**AVIS RELATIF À LA PROTECTION
CONTRE LES EVENTUELS EFFETS NOCIFS ET NUISANCES
PROVOQUÉS PAR LES RAYONNEMENTS NON IONISANTS
GÉNÉRÉS PAR DES ANTENNES ÉMETTRICES STATIONNAIRES
Commune : THIMISTER-CLERMONT - Exploitant : TELENET GROUP
Référence exploitant : LG2040E**

Rapport n° 3509 / 2025

Figure 1 : Vue en plan des lieux de séjour et des points de contrôle

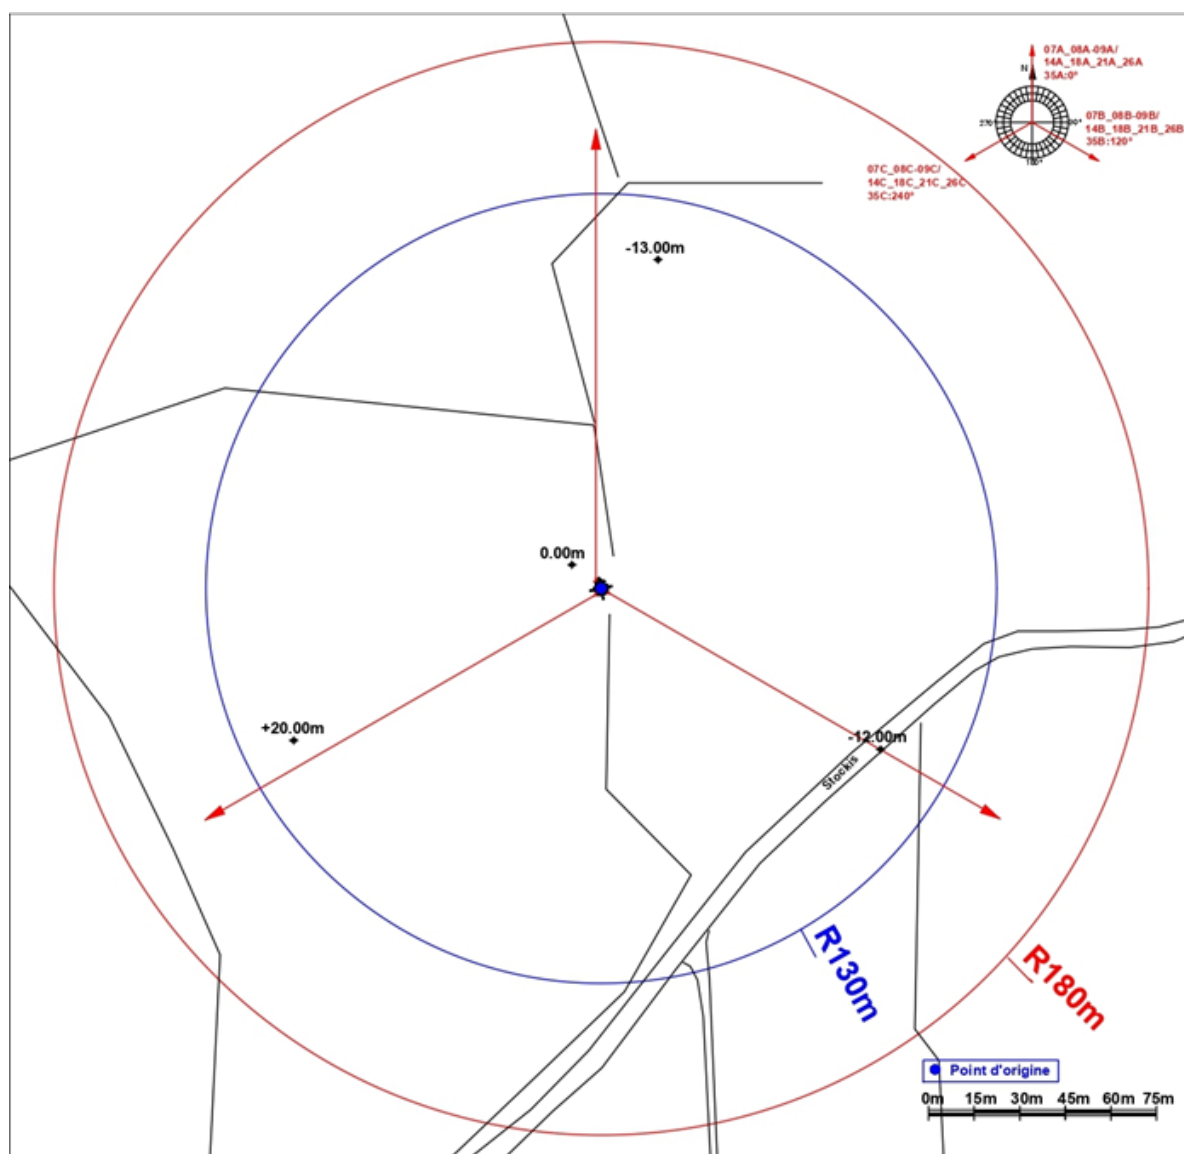
N° point de contrôle	LS	Atténuation (dB)	Indice d'exposition relatif à la limite par installation IE_i
Aucun lieu de séjour ne se trouve dans la zone où la limite d'immission pourrait être atteinte

En ce qui concerne les antennes de l'installation mentionnées dans le tableau 1, la distance maximale à laquelle la limite pourrait être atteinte, à l'extérieur, est égale à 133,2 m. S'il n'y a pas de LS à une distance inférieure, les antennes respectent forcément la limite d'immission.

Dans le cas des LS situés à l'intérieur des bâtiments, une atténuation d'obstacle est prise en compte et il en résulte que la distance maximale à laquelle la limite pourrait être atteinte se réduit à 95,1 m.

Figure 2 : Vue en plan des installations d'antennes dans un rayon de 300 mètres autour de l'installation faisant l'objet de la demande d'avis

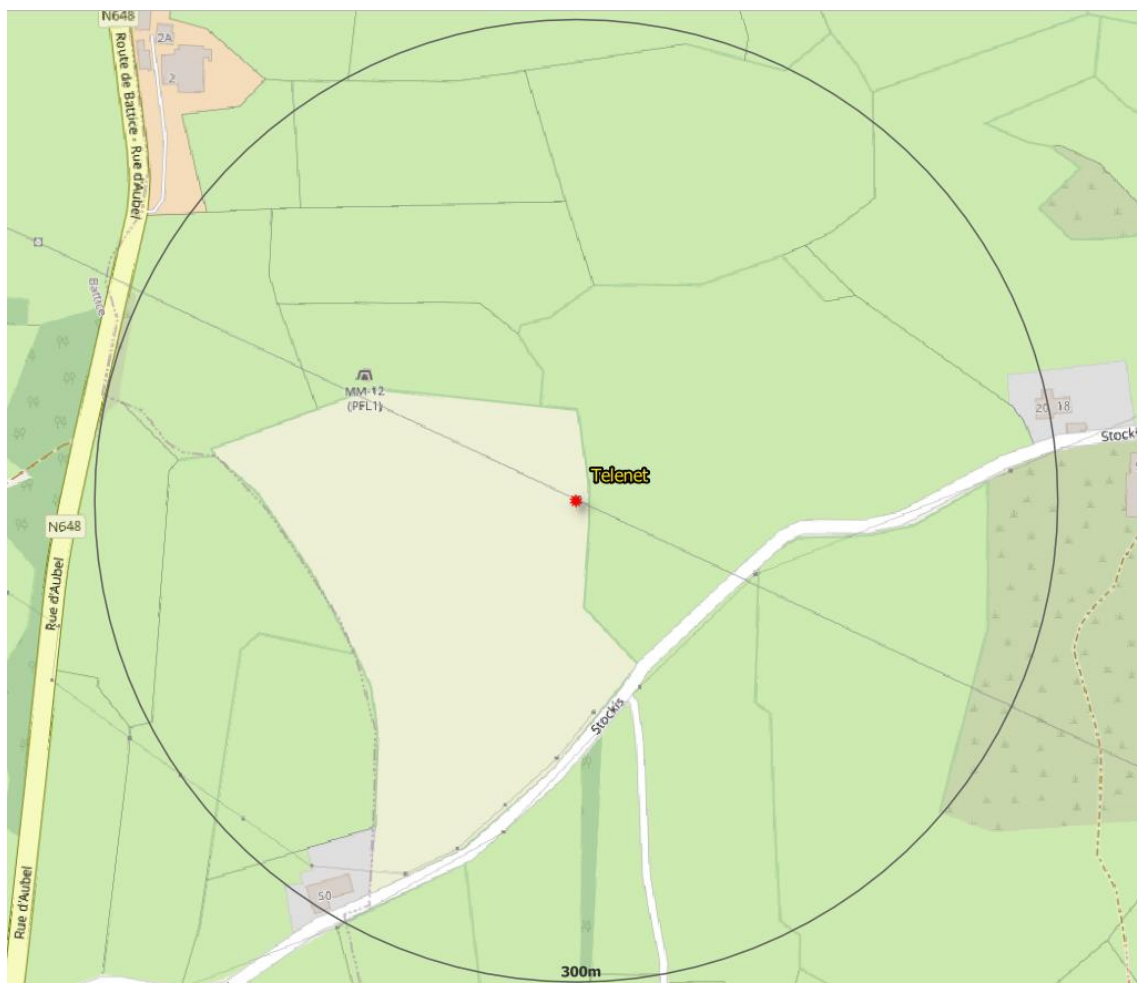
- a) il y a au plus 4 installations d'antennes émettrices stationnaires présentes dans la zone d'évaluation de 300 mètres de rayon représentée dans la figure 2, y inclus l'installation référencée dans le paragraphe 2 : la limite cumulative définie à l'article 4, §2 du décret est nécessairement respectée dans les lieux de séjour à l'intérieur de la zone d'évaluation de 300 mètres de rayon ;

- b) il y a exactement 5 installations d'antennes émettrices stationnaires présentes dans la zone d'évaluation de 300 mètres de rayon représentée dans la figure 2, y inclus l'installation référencée dans le paragraphe 2 et il existe, pour 3 ou 4 de ces installations, un avis attestant le respect de la limite abrogée de 3 V/m : la limite cumulative définie à l'article 4, §2 du décret est nécessairement respectée dans les lieux de séjour à l'intérieur de la zone d'évaluation de 300 mètres de rayon ;

- c) dans tous les autres cas, il a été vérifié que la limite cumulative définie à l'article 4, §2 du décret n'est pas dépassée dans les lieux de séjour sur base du nombre d'installations localisées dans la zone d'évaluation de 300 mètres de rayon représentée dans la figure 2, de leur localisation ainsi que des données inscrites dans la figure 1 et au paragraphe 4 du présent avis et dans les avis attestant le respect de la limite par installation ou de la limite abrogée de 3 V/m relatifs aux autres installations reprises dans la figure 2.

Compte tenu des considérations ci-dessus, il apparaît que l'intensité du rayonnement électromagnétique généré, dans les lieux de séjour situés dans un rayon de 300 mètres autour de l'installation référencée dans le paragraphe 2, par l'ensemble des antennes émettrices stationnaires de l'ensemble des exploitants du même site d'antennes émettrices stationnaires respecte la limite fixée à l'article 4, § 2 du décret.
